Dodatek č. 1

Smluvní strany tímto prohlašují, že dne 14. 9. 2020 uzavřely smlouvu o dílo, jejímž předmětem je provedení stavebních prací na veřejné zakázce s názvem: „**III/12550 a II/335 Červené Pečky - Zbraslavice**“ (dále jen „**Smlouva o dílo**“). Na základě dohody smluvních stran a ve vazbě na čl. XIV. odst. 14.14 Smlouvy o dílo, uzavírají smluvní strany tento dodatek č. 1 ke Smlouvě o dílo (dále jen „**Dodatek č. 1**“).

Změnový list

Název a evidenční číslo Stavby: III/12550 a II/335 Červené Pečky - Zbraslavice	Číslo SO/PS / / číslo Změny SO/PS: 101/1	Číslo ZBV: 1.3
Název stavebního objektu/provozního souboru (SO/PS): SO 101 - Silnice III/12550 a II/335 - Průtahy obcí

GEOCETA Ing. Břetislav Polák Tel. 777896443	Zaměří: Zdeněk Kraus Vykreslil: Petr Doležal	Surfactivní materiál: S-JTK Výškový systém: Bp Měřítko: 1:5000 Datum: 29.9.2021
Projekt: EUROPA CS s.r.o. Alce: Černá Polba – Zbraslavka, záměrná seřadba	Číslo: 300/2021	
Obch: záměrná skutečná provedení

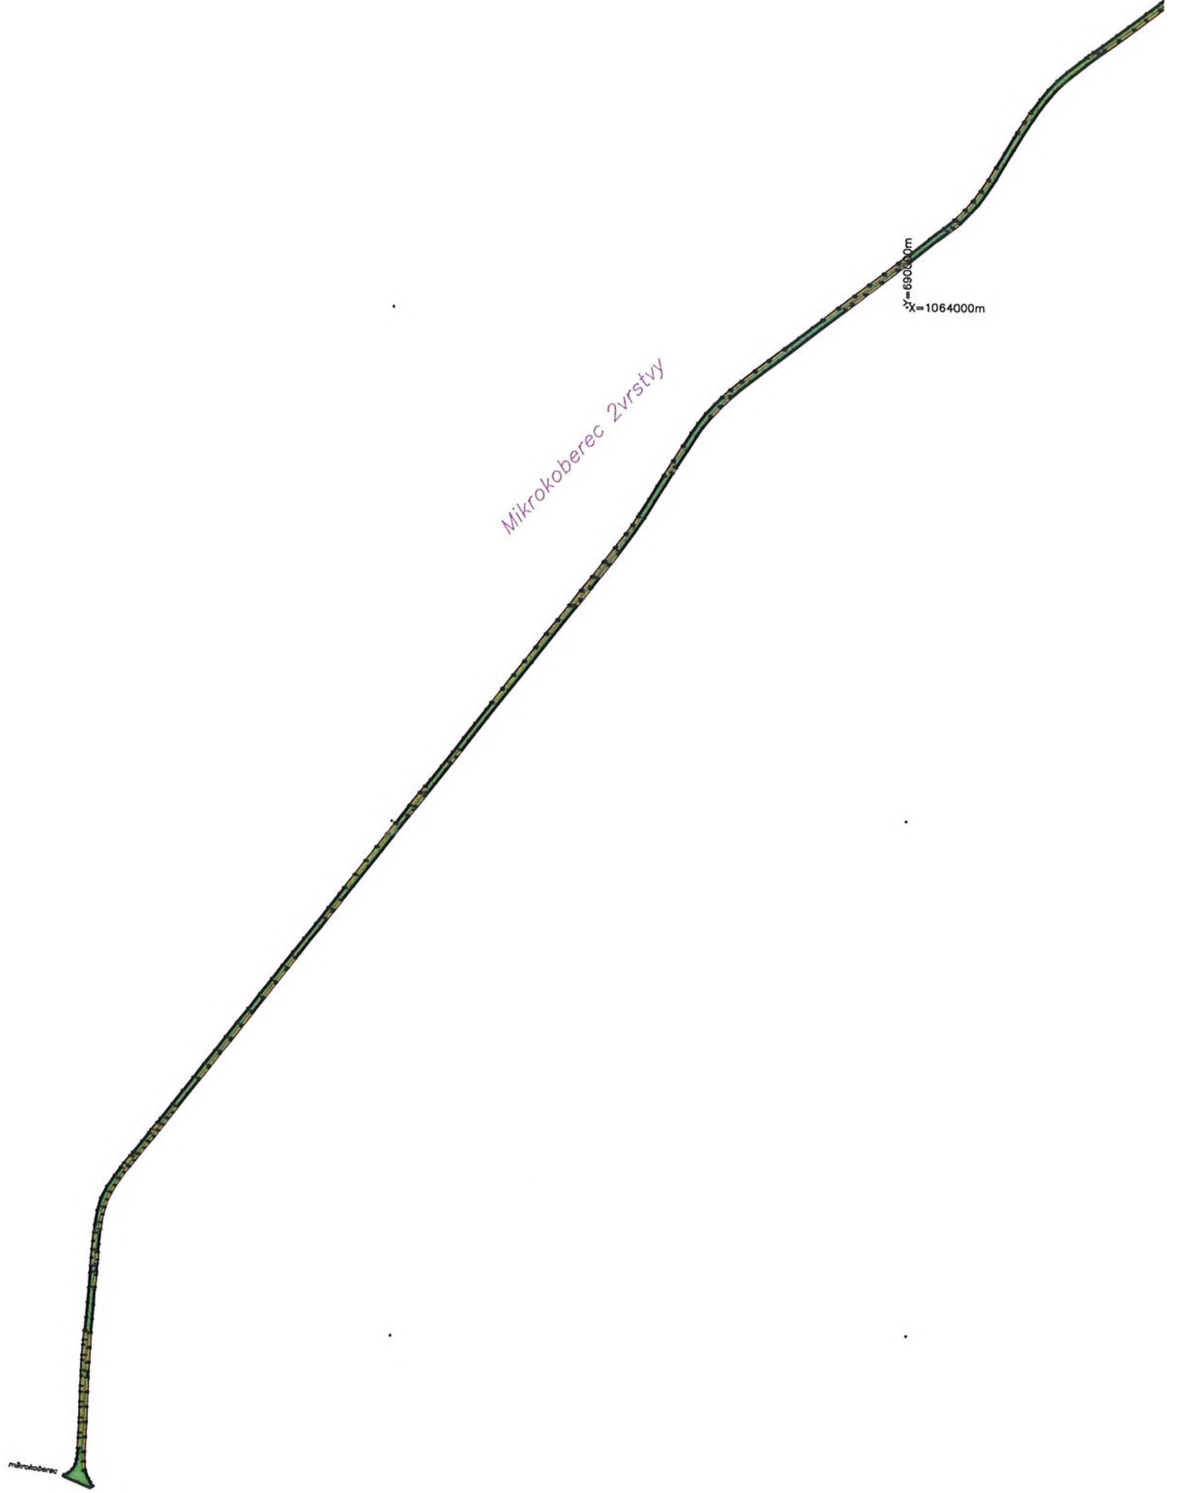
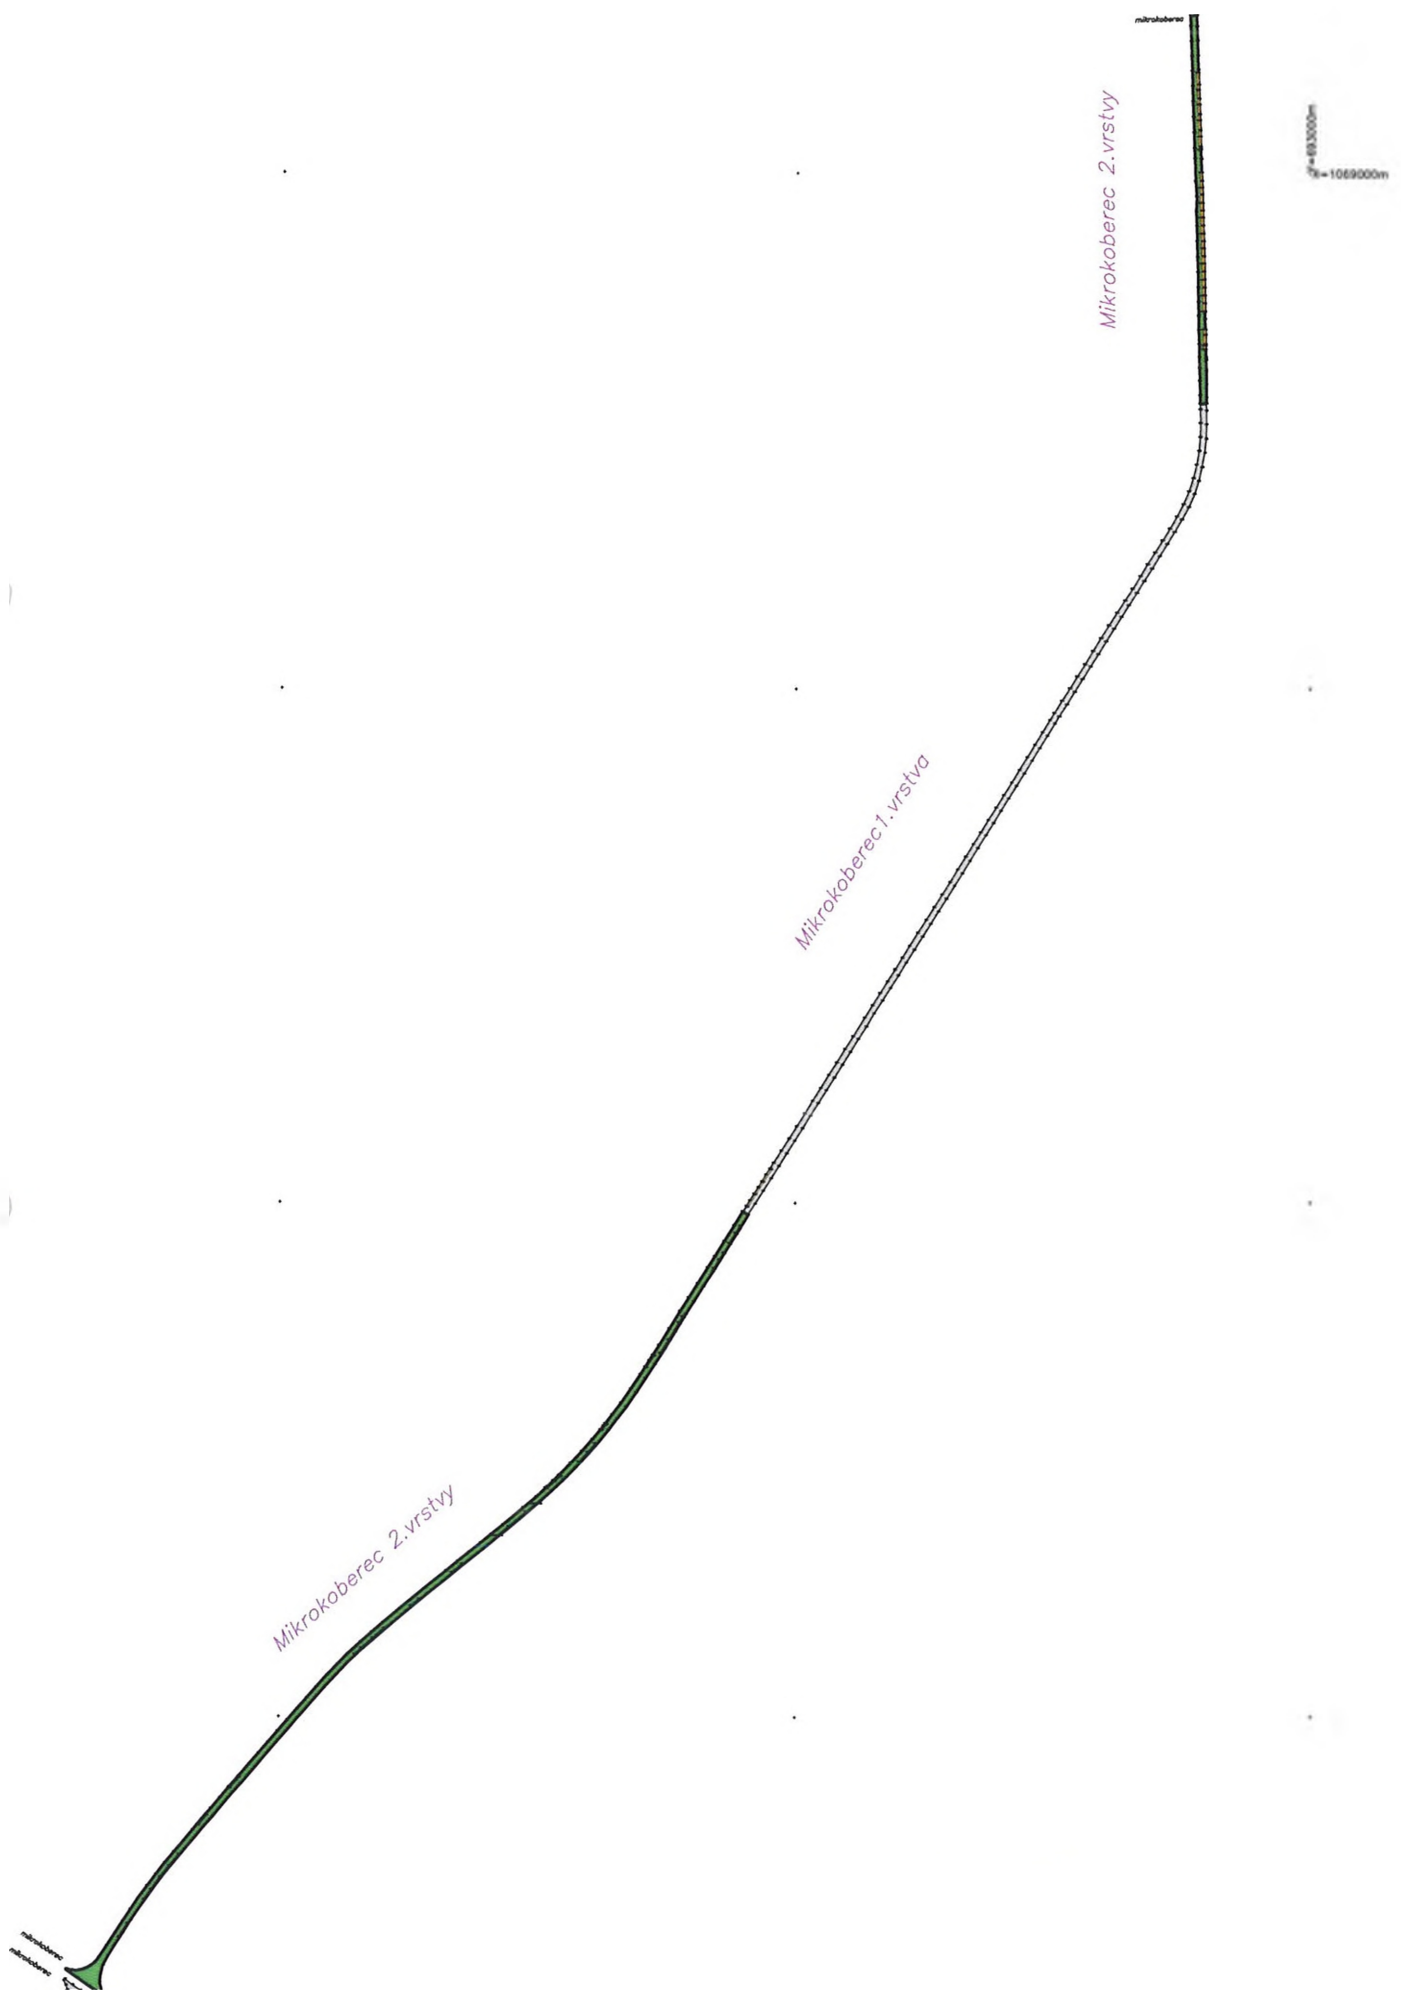
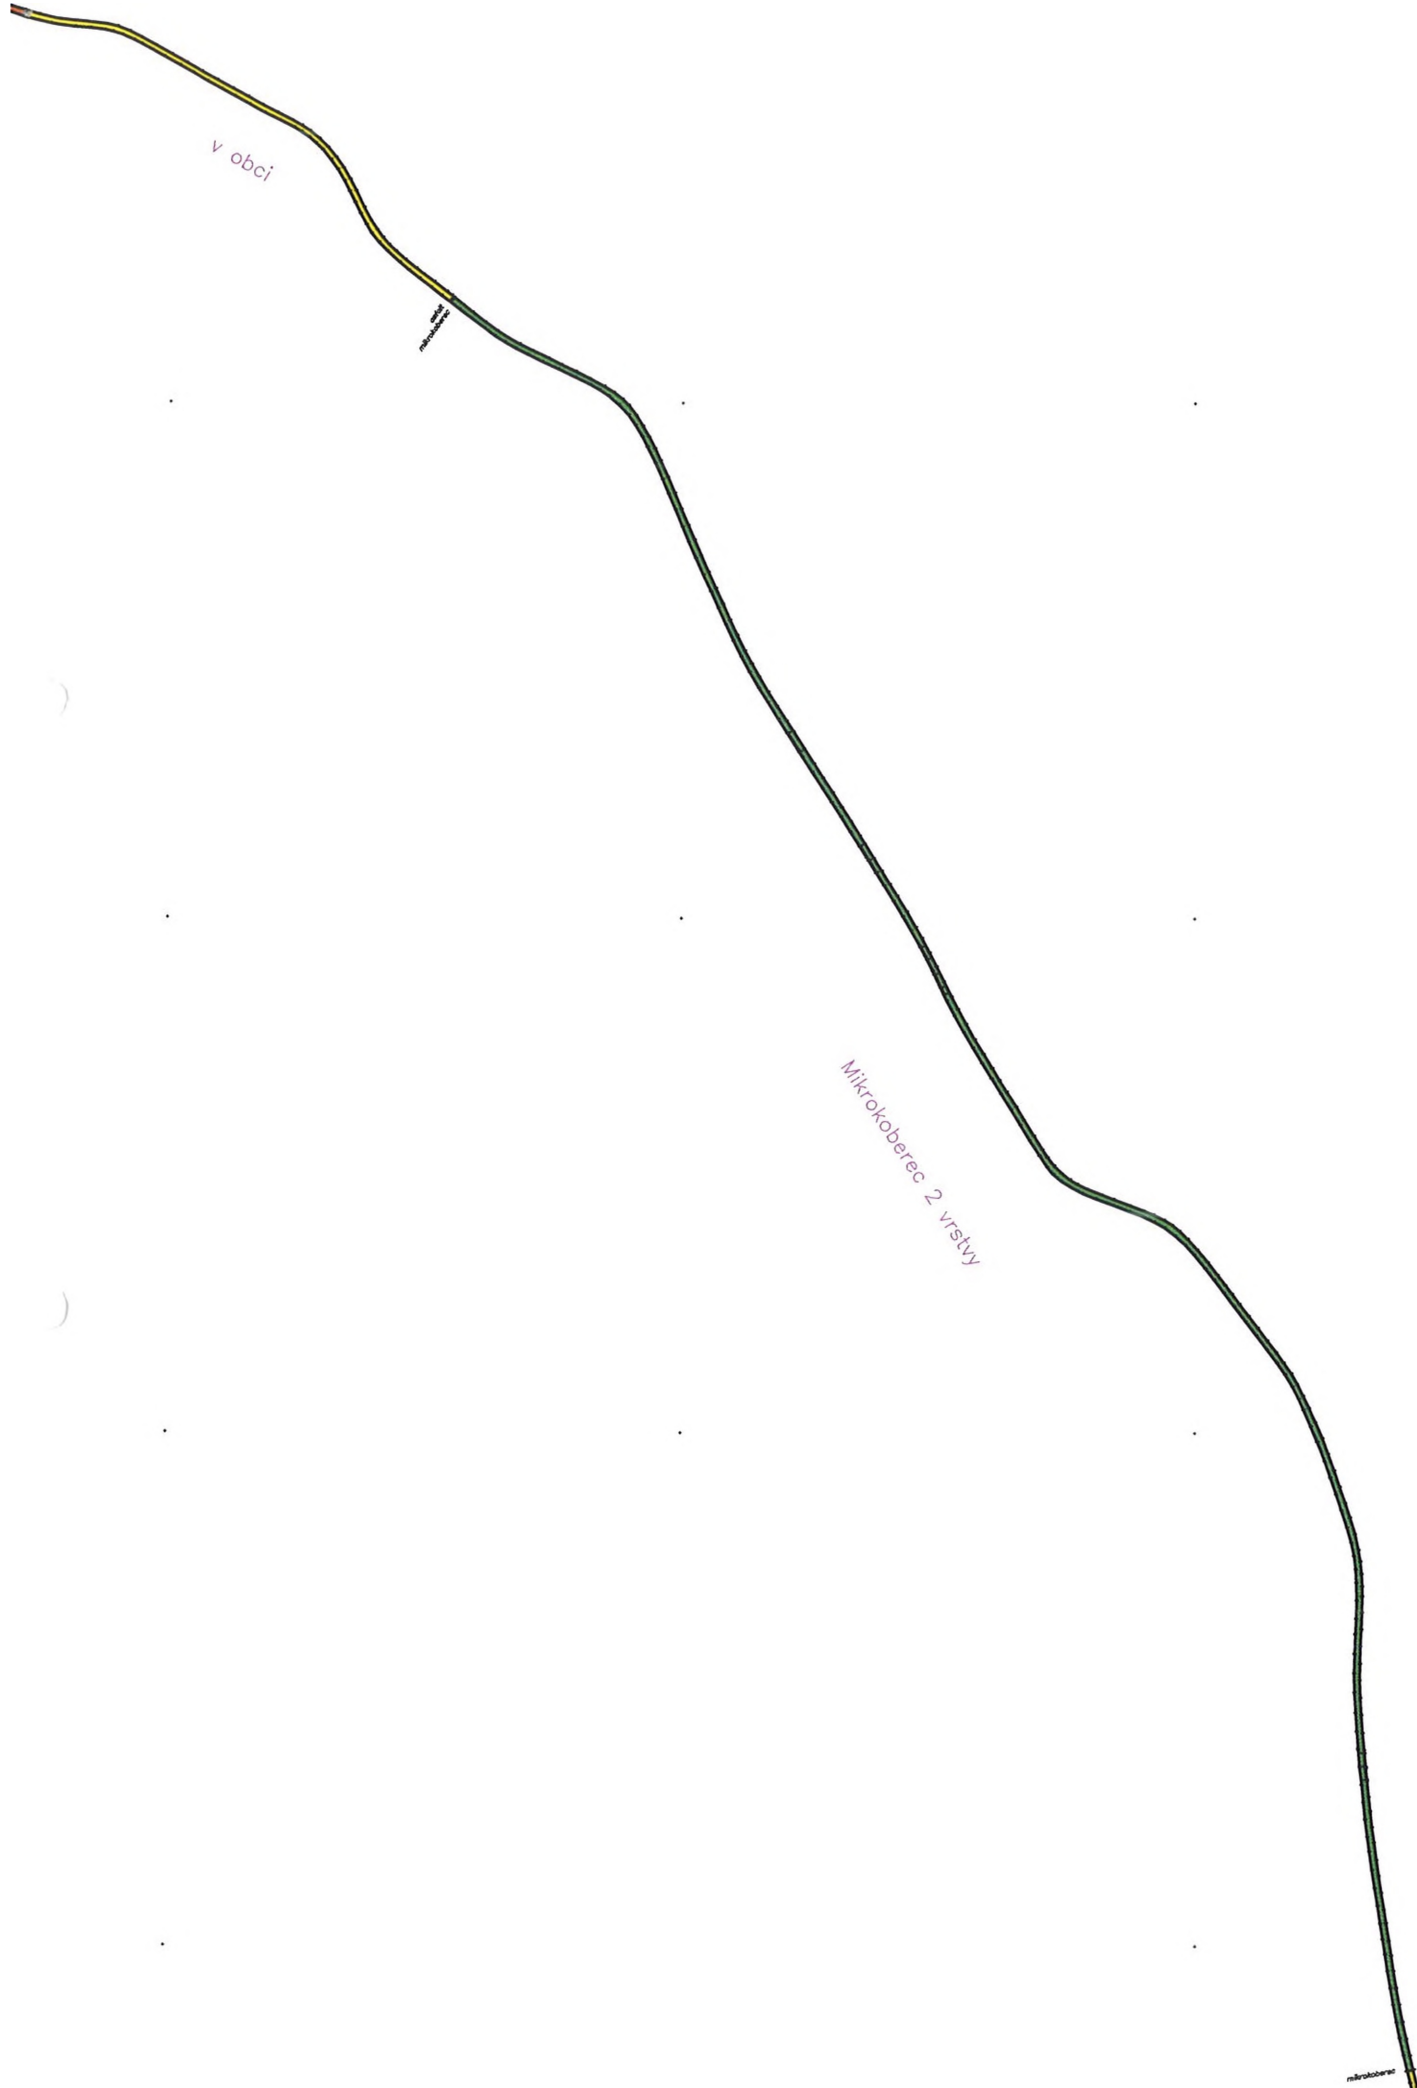
V celém úseku průtahu obcí byl zvýšen objem vyrovnávek z asfaltové směsi (viz vážní lístky doklad č.13). Jedná se o průměrné zvýšení vyrovnávky do 10 mm. Zároveň byla v obci Bojiště z důvodu budoucího zřízení kanalizačního řadu vynechána obrusná vrstva z ACO 11 a byla nahrazena jednovrstvým mikrokobercem, z důvodu ekonomičtější opravy povrchu před navazujícími pracemi jiného investora (viz geodetické zaměření č.11).

- Plocha mikrokoberec 2 vrstvy je 2294,0m²
- Plocha mikrokoberec 1 vrstvy je 29024,3m²
- Plocha mikrokoberec 2 vrstvy je 48153,4m²
- Plocha seřadby v obci je 9258,3 m²
- Plocha seřadby mimo obec je 3112,8 m²
- Plocha všech seřadby je 11271,1m²
